Product Change Notice (PCN)

件名: RH850/P1x, E1x, C1x, E2x シリーズのテスト工程変更 (PKG Burn-in 代替適用)

発行日: 7/25/2024

テスト工程変更内容 (Burn-in 代替)

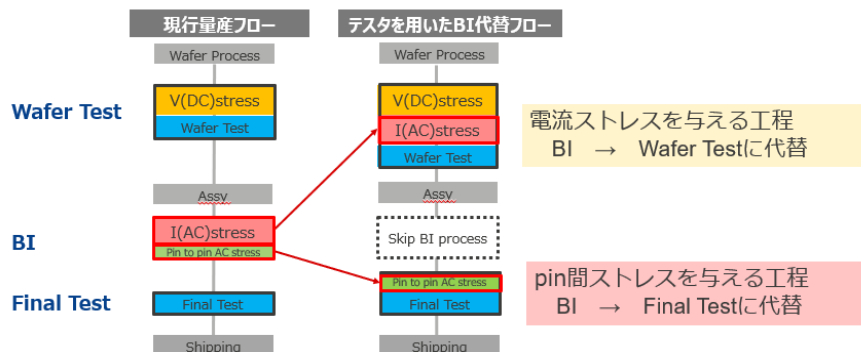
今回の変更点は、初期故障を顕在化させるストレス印加工程を、BIからWafer Test、Final Testに代替致します。
